**Emne:** RE: Avklaring av planavgrensning i forkant av regulering av eksisterende avkjørsel mot FV547 i Åkrahamn

**Emne:** Avklaring av planavgrensning i forkant av regulering av eksisterende avkjørsel mot FV547 i Åkrahamn

Den planlagte busslommen og tilkomstvegen med avkjørsel fra fylkesvegen er tegna i tråd med geometrikrav i SSV sin håndbok (se under). Det er en skisse som viser den planlagte tilkomstveien og busslommen.

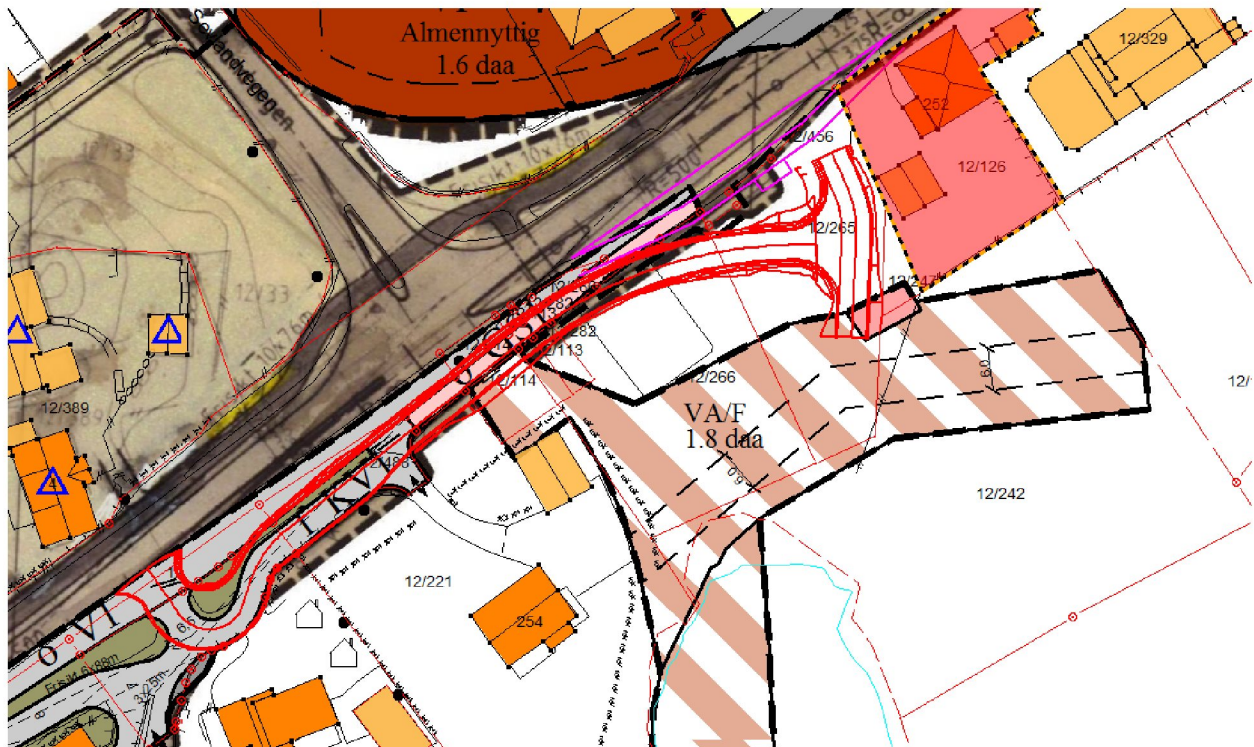
Vi kan ikke akseptere at atkomstvegen bygges nærmere vegkant fv. 547 enn 3 m. Det er minstekrav. Det gjelder (også) i prinsippet regulert vegkant.

Det må også reguleres og etableres fortau langs fylkesvegen på strekningen mellom avkjørsel og busslomme. Dette for å sikre myke trafikanter tilgang til eks. gangfelt samt busslomme.

Umiddelbart tenker vi at planavgrensningen mot fv. 547 kan legges i vegkant. Men – ser nå at det er forskjell mellom eks. veg og regulert veg.

Jeg kjenner ikke til bakgrunnen for dette avviket eller om det skyldes feil i forhold til gammel plan. (Vist på ditt nederste utsnitt.) Dette skal kommunen ha oversikt over – hvilke planer som gjelder osv.

Tas fylkesvegen eller deler av denne inn i planen, må den reguleres i tråd med nå gjeldende krav i N100. Mot sørvest må planen omfatte frisisiktsoner til avkjørselen. Mot nordøst må den omfatte busslommen. Hvor mye den for øvrig må omfatte, må nesten kommunen selv vurdere.

Har justert adkomstvegen og laget sosi linjer av prosjekterte linjer. Veggen er vanskelig å få til da det ikke er snuradius til å få inn en lastebil uten å rygge. Men har fått til en løsning som er et kompromiss mellom eksisterende regulering og ny. Har snevret inn adkomstveg langs 12/221. Det blir litt trangt, men går. Det kan jo vurderes heller å gjøre et makebytte mellom 12/221 og 12/114 slik at det blir bedre plass til adkomstveg.
